UEP PENONOMÉ II, S.A.
CONSULTA PÚBLICA No. 10-15-ELEC
COMENTARIOS AL PLAN DE EXPANSIÓN DEL SISTEMA INTERCONECTADO NACIONAL 2015-2029
PRESENTADO POR LA EMPRESA DE TRANSMISIÓN ELÉCTRICA, S.A. (ETESA)

Capacidad Instalada (MW) Adicionada en el Corto Plazo Planes de Generación - ETESA

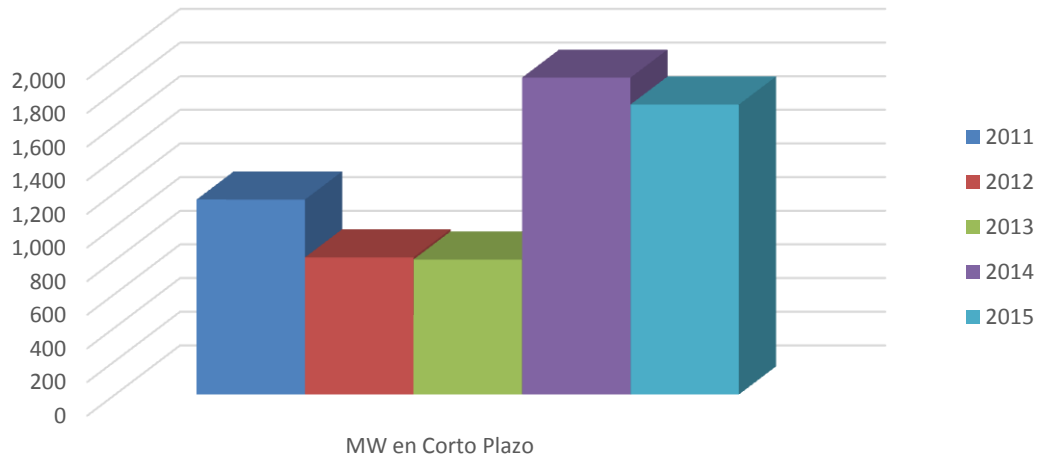
Realizando un análisis de los proyectos presentados como “fijos” en el corto plazo, podemos observar que se están considerando proyectos con alto grado de incertidumbre y de manera adicional se observa que en el presente plan de expansión se incluyen proyectos en los próximos dos años, que no aparecían en versiones anteriores del plan de generación. Por lo tanto existe una gran variabilidad en la capacidad instalada (MW) y en la concentración de dicha capacidad en diferentes zonas del Sistema Principal de Transmisión (SPT), dejando poco o nada de tiempo a ETESA para realizar una planificación adecuada de la expansión del SPT. **Debemos recordar que el Plan de Transmisión que publique ETESA es consecuencia directa del Plan de Generación considerado.**

Se requiere de mayor consistencia en la capacidad instalada a adicionarse, lo cual se conseguirá únicamente **haciendo una revisión de los criterios utilizados para considerar la generación futura del plantel nacional**. No es posible una planificación eficiente con una alta variabilidad en el plantel de generación, máxime si dicha concentración de generación no se reparte de manera similar en el SPT, de acuerdo a lo publicado en versiones anteriores del plan. Se deberá realizar con mayor rigidez las consideraciones sobre la generación a ingresar.
